# 现场基本情况记录表

项目名称: 鄂东鄂陵县世纪红加油站安全现状评价报告

## 安全生产工程技术服务现场检查整改建议书

项目(单位): 景东彝族自治县世纪加油站 项目类型: 危化

周边环境示意图

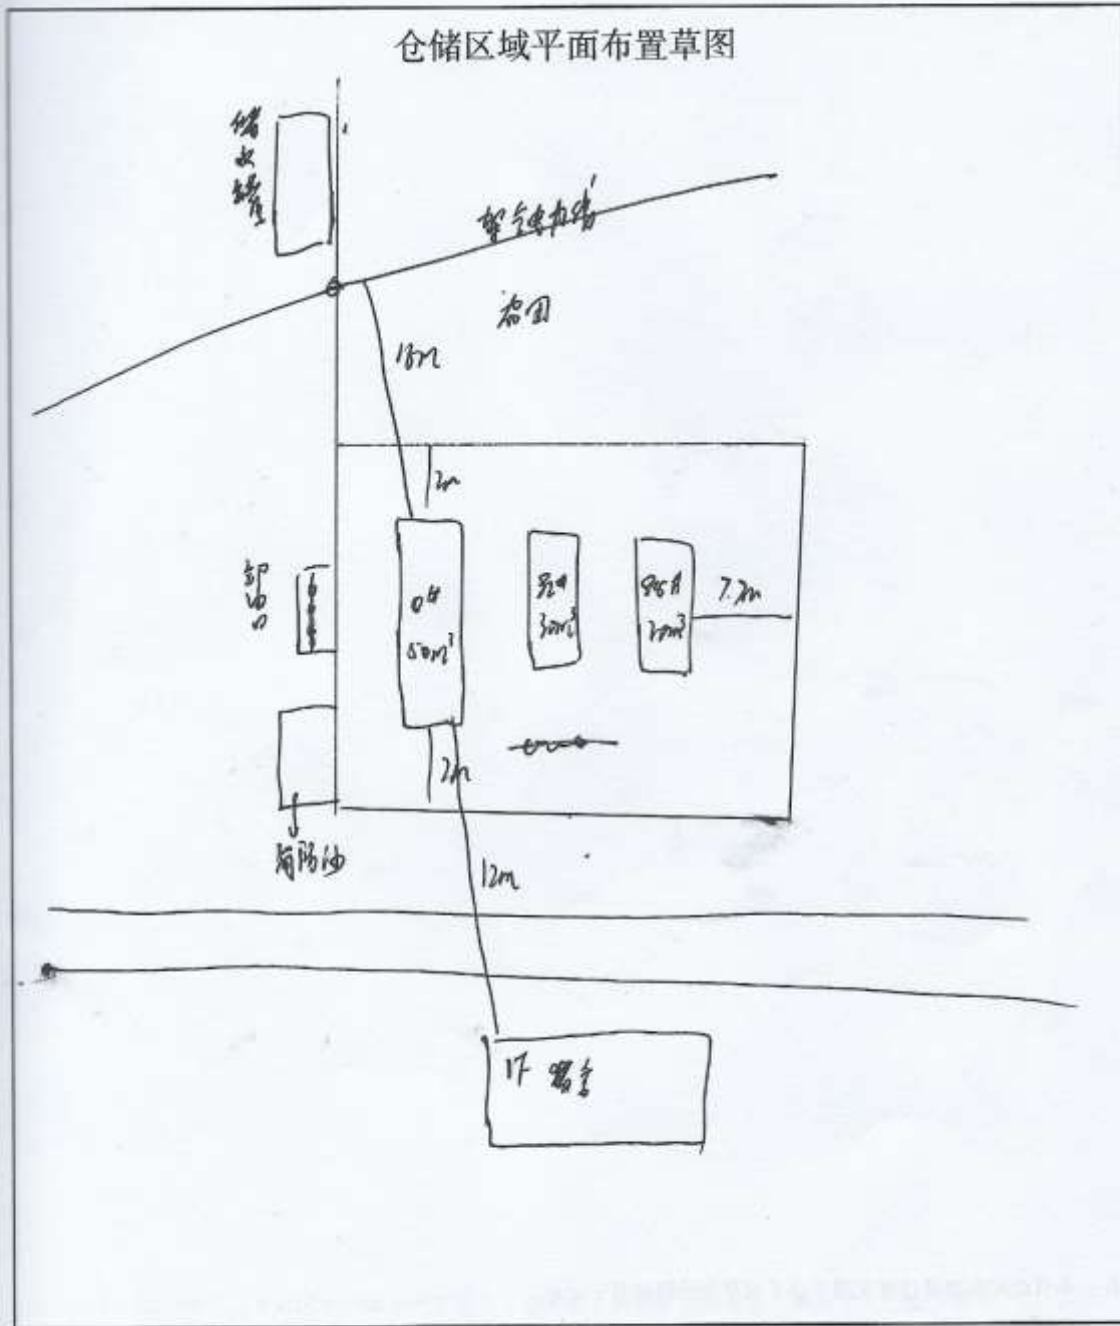
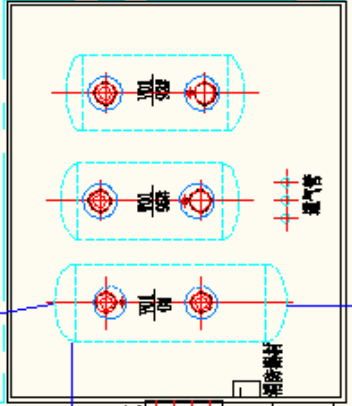
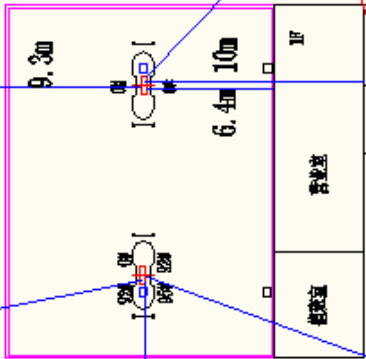
(3) 油罐区北面、西面的围墙高度不足 2.2m

(4) 油罐区沙池约 1.2m<sup>3</sup>, 不足 2m<sup>3</sup>
